**Verslag huishoudelijke elektrische installatie op laagspanning en zeer lage spanning****Algemeen:**

Referentie: 013-20260610-05	Datum controle: 10/06/2026
Keurder: 013

Eigenaar: Francois Swolfs	EAN-code: 541448820044925473
Adres installatie: Julius Sabbelaan 9, 8300 - Knokke-Heist	Nummer teller(s): 1sag3100623128
Distributienetbeheerder installatie: Fluvius	
Datum uitvoering installatie: ☒ Vóór 01/10/1981 ☒ Tussen 01/10/1981 en 01/06/2020 ☐ Vanaf 01/06/2020	
Type: ☒ Wooneenheid ☐ Niet-huishoudelijk ☐ PV ☐ Batterij ☐ Laadpaal

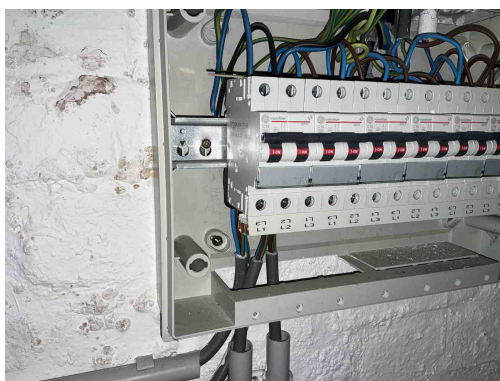
T21 - Het elektrisch materieel is niet geplaatst volgens de voorschriften van de fabrikant/ regels van goed vakmanschap . (Boek 1: 1.4.1.3)

Opmerking: Oa ophanging verdeelbord niet afgedekt, kamgeleiders niet afgedekt

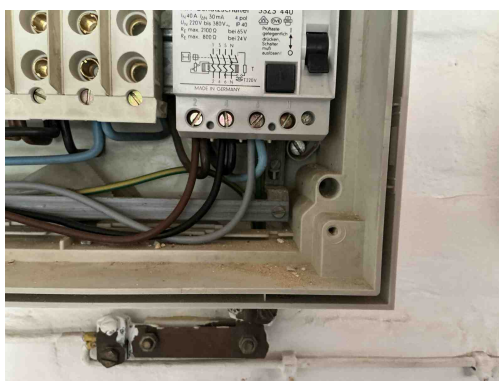
T21 - Het elektrisch materieel is niet geplaatst volgens de voorschriften van de fabrikant/ regels van goed vakmanschap . (Boek 1: 1.4.1.3)

Opmerking: Oa ophanging verdeelbord niet afgedekt, kamgeleiders niet afgedekt

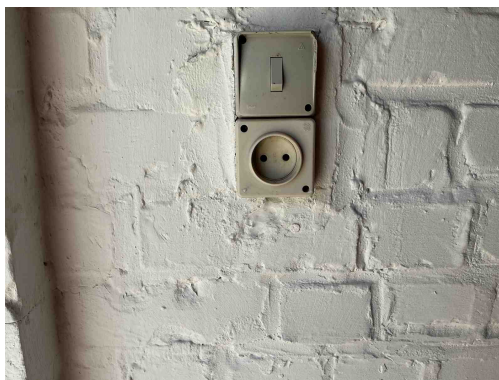
A05 - De waarde van de spreidingsweerstand van de aardverbinding is te hoog (Boek 1: 5.4.2).

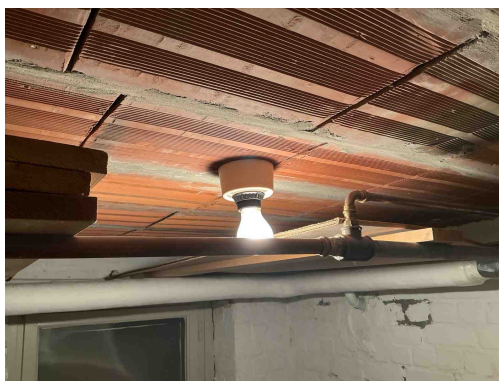
T11 - De contactdozen waarvan de toegekende stroomsterkte maximaal 16A en de toegekende spanning maximaal 250V bedraagt en niet bedoeld zijn voor de voeding van een of meerdere verbruikstoestellen voor een specifiek doel en niet geplaatst zijn in of op schakel- en verdeelborden, beschikken niet of IPXX-D (incl. gemeenschappelijke delen residentieel geheel) (Boek 1: 4.2.2.3/5.3.5.2).

Opmerking: Oa garage

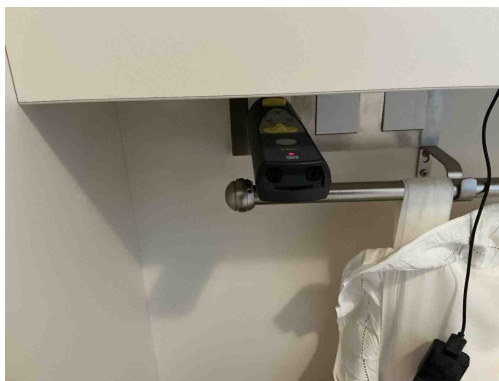
T23 - Het elektrisch materiaal is beschadigd. (Boek 1: 1.4.1.3).
Opmerking: Oa afwerking armatuur ontbreekt

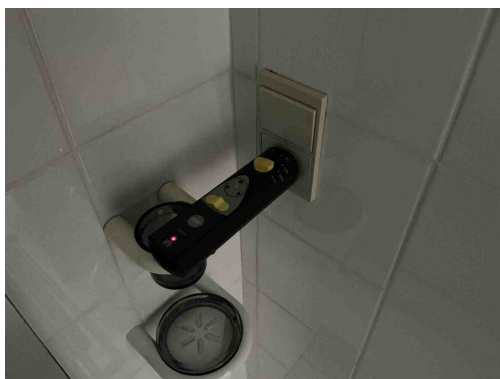
A16 - Er is geen continuïteit van de beschermingsgeleider van de contactdoos (Boek 1: 5.4.3.4).
Opmerking: Oa slaapkamer

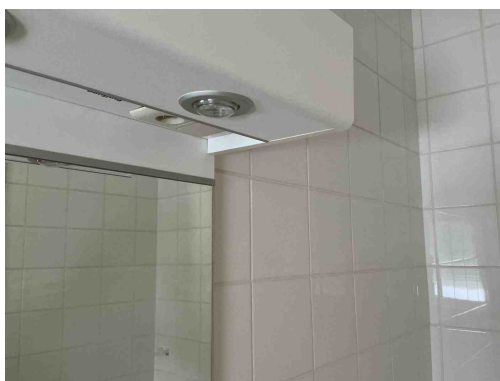
A16 - Er is geen continuïteit van de beschermingsgeleider van de contactdoos (Boek 1: 5.4.3.4).
Opmerking: Oa slaapkamer

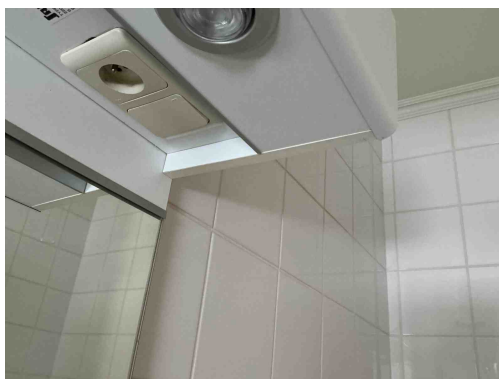
T17 - Het verlichtingstoestel, gevoed op laagspanning, in volume 2 van de badkamer is niet minstens IPX4 (spatwaterdicht) (Boek 1: 7.1).

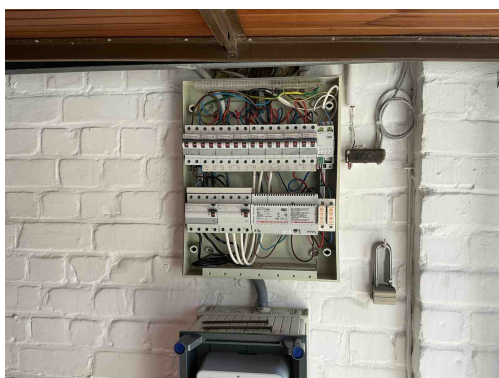
C13 - Onvoldoende bevestiging van de leiding(en) (Boek 1: 5.2.9.5).
Opmerking: Oa zolder
